## **Vragen en antwoorden van Hoofdstuk 6 - Deel 2**

HS06-INV-001	Vraag tot herziening 2008-V2
HS06-INV-002	Radioactief verval en de vervalketens
HS06-INV-003	Volledigheid en vervollediging van de radionuclidevectoren
HS06-INV-004	Ontbreken aanduiding onzekerheid op de bepaling van de radiologische inhoud
HS06-INV-005	Selectie van het “aanvaardbare afval”
HS06-INV-006	Verwijderen van dubbele gegevens uit de inventaris
HS06-INV-007	Controleren, corrigeren en vervolledigen van de radionuclidevectoren
HS06-INV-008	Selectie aanvaardbaar AW
HS06-INV-009	Corrigeren en aanvullen van radionuclidevectoren
HS06-INV-010	Groot aantal NAW vaten
HS06-INV-011	Vaten met “verdacht” laag gewicht
HS06-INV-012	Corrigeren van fouten en van bepaalde isotopenvectoren
HS06-INV-013	Probleem met bepaling van de gemiddelde concentraties van het provisioneel geconditioneerd afval
HS06-INV-014	Compatibiliteit Chemische inventaris
HS06-INV-015	Aanvullen van de chemische inventaris

Figuur 1: Radioactief verval van de geproduceerde colli op 01/01/2020 en 01/01/2070

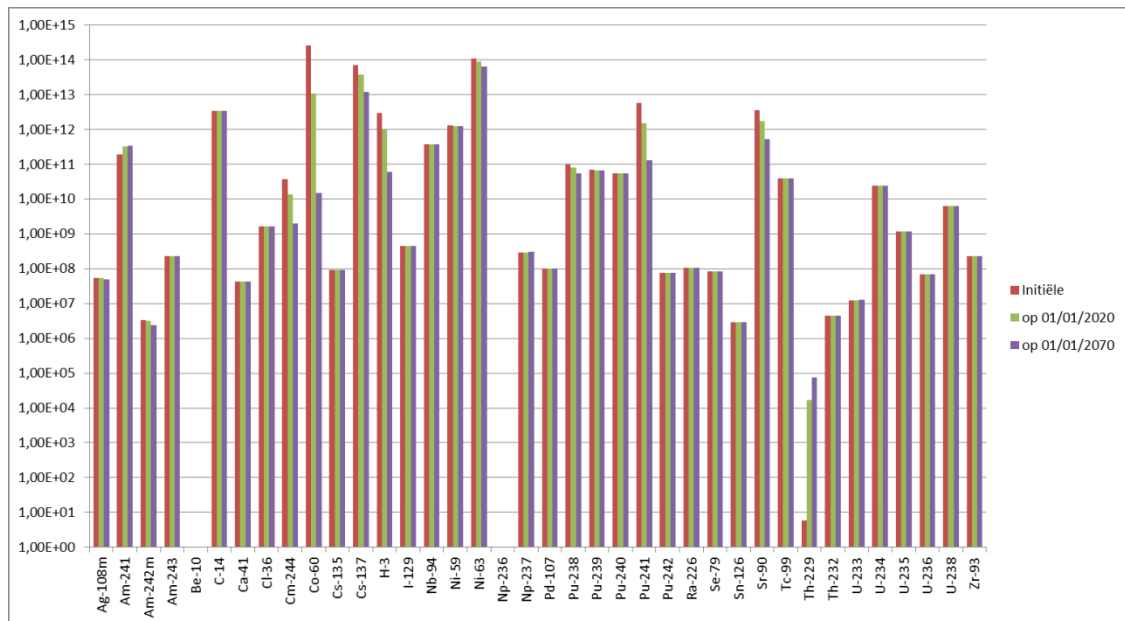
In haar brief met referentie 2015-02-10-JME-5-1-2NL, verwacht FANC nog de uiteindelijke data van het radioactief verval voor de geproduceerde colli.

Deze bijlage aan de vraag HS06-INV-002 beschrijft dus de methodologie voor de berekeningen en de resultaten van het radioactief verval.

De resultaten van het radioactief verval worden in Tabel 1 gegeven en in Figuur 1 geïllustreerd. We merken een ingroei voor Am-241 (verval van Pu-241) en voor Th-229 (verval van U-233).

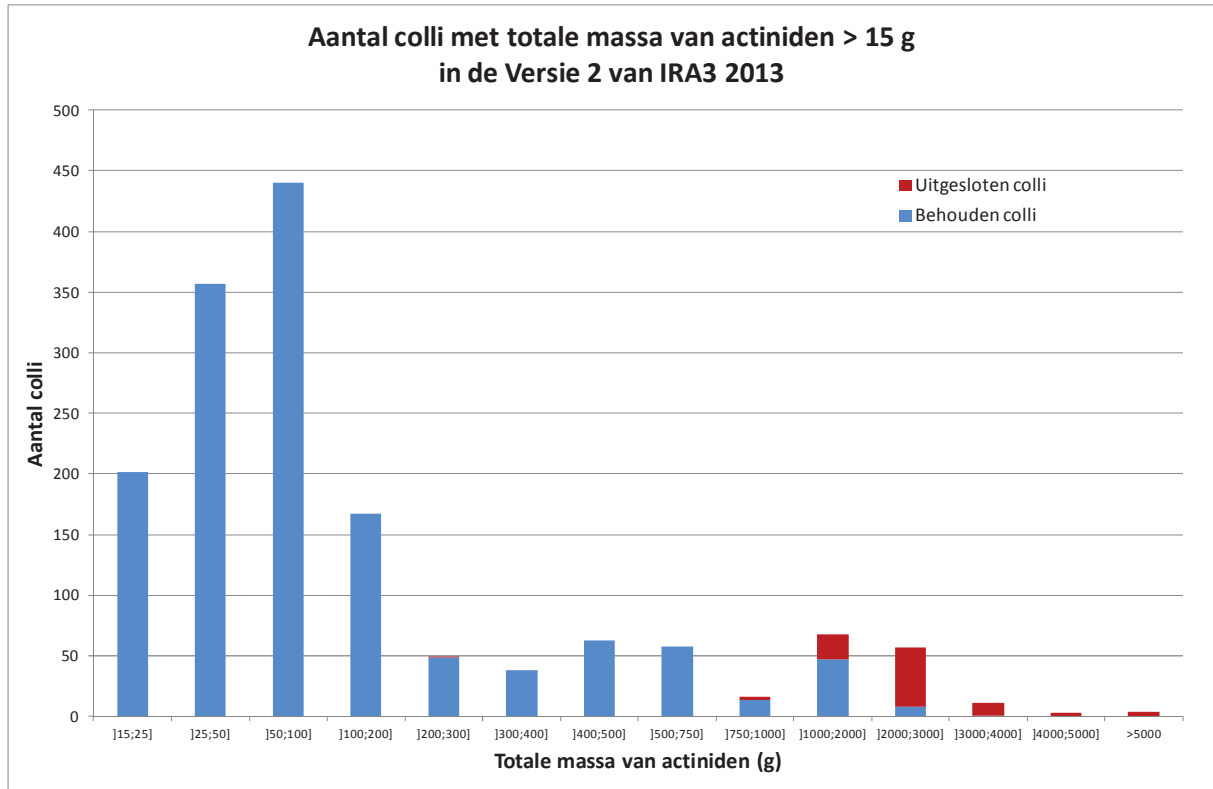
Bepaald afval uit de inventaris bevat enkel actiniden (bv B-03-0500 zie A1.3) in niet verwaarloosbare hoeveelheden (orde kg uranium). Dit afval hoort niet thuis in een oppervlakteberging omdat het hier langlevend alfa-afval betreft. FANC vraagt voor de eerste Wetenschappelijke Raad dergelijk afval uit de inventaris bestemd voor oppervlakteberging te verwijderen (zie ook HS06-INV-005 en zie ook § 2.1 van de FANC Nota 2013-06-03-JME-5-4-5 [3]).

De limieten uit antwoorden HS06-INV-005 en HS15-013 vermijden dat afval met een te hoog gehalte aan splijtstoffen (toepassen van de conformiteitscriteria qua kritikaliteit en splijtstoffen) in de oppervlakteberging zou kunnen komen:

- Om redenen van *beveiliging* is de aanwezigheid van U-235 beperkt tot 15g per collo indien het collo uranium bevat verrijkt tot 20% of meer.
- Om redenen van *kritikaliteit*:
  - Voor Type I en Type II monolieten:
    - indien het ingebracht geconditioneerd afval bestaat uit standaard 400-liter colli, 600-liter colli of oververpakte 400-liter colli:
      1. mag de som van de massa's aan U-235 en Pu-239 in elk individueel collo in de monoliet niet meer dan **50 g** bedragen
      2. mag de massa aan Pu-241 in elk individueel collo niet meer dan **86 g** bedragen
    - indien het ingebracht geconditioneerd afval bestaat uit andere types colli, mag de som van de massa's aan U-235, Pu-239 en Pu-241 in elk individueel collo niet meer dan **15 g** bedragen.
  - Voor Type III monolieten mag de som van de massa's aan U-235, Pu-239 en Pu-241 in de monoliet niet meer dan **15 g** bedragen.

De volgende figuur geeft een overzicht van het aantal<sup>1</sup> colli van de Versie 2 van IRA3 2013 die actiniden bevatten<sup>2</sup> en het aantal die uitgesloten zullen zijn voor berging op basis van deze limieten.

Colli met dezelfde massa actiniden kunnen op basis van de limieten uit antwoorden HS06-INV-005 en HS15-013 behouden of uitgesloten worden, b.v.

- een 400-liter collo met 2000 g natuurlijk uranium (0,7w% U-235 corresponderend met 14 g U-235) wordt behouden

- een 400-liter collo met 2000 g uranium verrijkt tot 3w% (60 g U-235) bevat meer dan 50 g (U-235+Pu-239) en wordt uitgesloten
- een collo met 750 g uranium verrijkt tot 20% bevat meer dan 15 g U-235 en wordt uitgesloten
- een collo met 750 g natuurlijk uranium wordt behouden.

**Figuur 1: Huidige en toekomstperspectieven van het acceptatiesysteem van NIRAS**

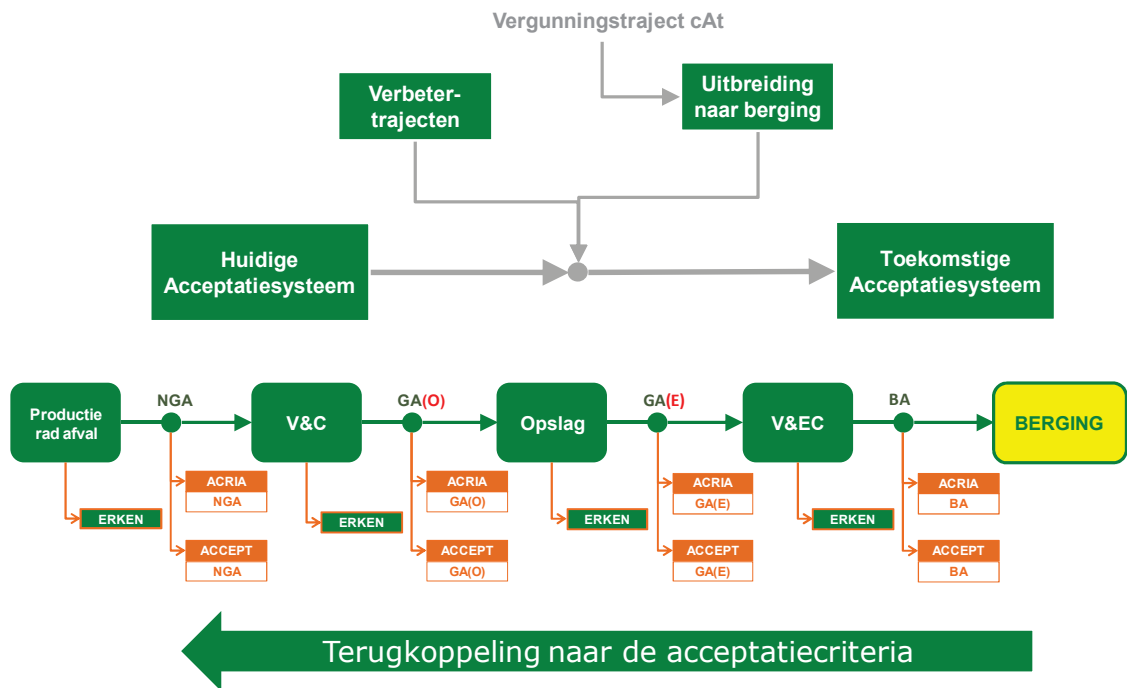
Ongeveer 2/3 van het bestaand afval (> 20.000 vaten) blijkt nog niet geaccepteerd te zijn. Voor een deel van dit afval (~2.000 vaten) is bovendien geen radionuclidevector opgegeven in de database. Voor het ander deel van deze niet-geaccepteerde vaten is er wel een gemiddelde radionuclidevector per flux opgenomen in de database doch geen radionuclidevectoren per vat, zodat het onmogelijk is een duidelijk beeld te krijgen van de spreiding binnen de flux.

FANC vraagt om – daar waar de nuclidevectoren per vat ontbreken – voor de eerste Wetenschappelijke Raad redelijke schattingen van de radionuclidevectoren (eventueel per flux maar dan inclusief een schatting van de spreiding) te maken en/of de database te vervolledigen met de intussen beschikbare gegevens.

Bovendien vraagt FANC om voor de eerste zitting van de Wetenschappelijke Raad aan het dossier toe te voegen welke acties lopende of gepland zijn om de rest van dit afval te accepteren.

Acceptatie van afval volgens het huidige acceptatiesysteem is een lopend en continu proces binnen NIRAS sinds 2000. Zoals uitgelegd in Sectie 6.3 van hoofdstuk 6 van het veiligheidsrapport, zal het huidige acceptatiesysteem van NIRAS uitgebreid worden met ingang van het KB houdende de inrichting en exploitatie van oppervlakteberging voor afval van categorie A (Zie figuur 1).
